Notat

Saksbehandler/innvalgsnr:
Bjørn Skaar - 22073306
Vår dato: 16.03.2011
Vår referanse: 2010/253626-014

Vegoppmerking - innføring av normalbestemmelse om at kantlinjer videreføres som ledelinje gjennom kryssområde på forkjørregulert veg.

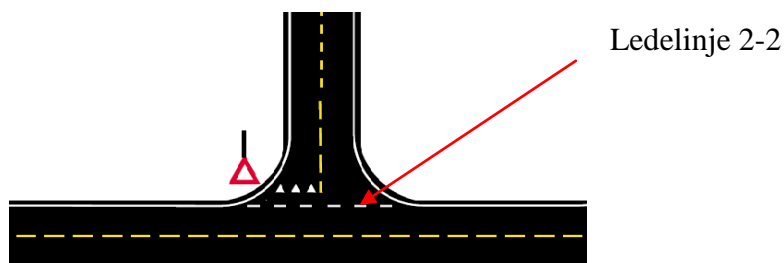
I tråd med det ovennevnte og som tiltak for å synliggjøre og forsterke gjeldende vikepliktsregulering innføres normalbestemmelse om at kantlinjer videreføres som ledelinje (2-2) gjennom kryssområde på forkjørregulert veg som vist på skissen nedenfor:

Denne regelendringen trer i kraft fra og med oppmerkingssesongen 2011 og vil bli innarbeidet i revidert utgave av håndbok 049 – Oppmerkningsnormal.
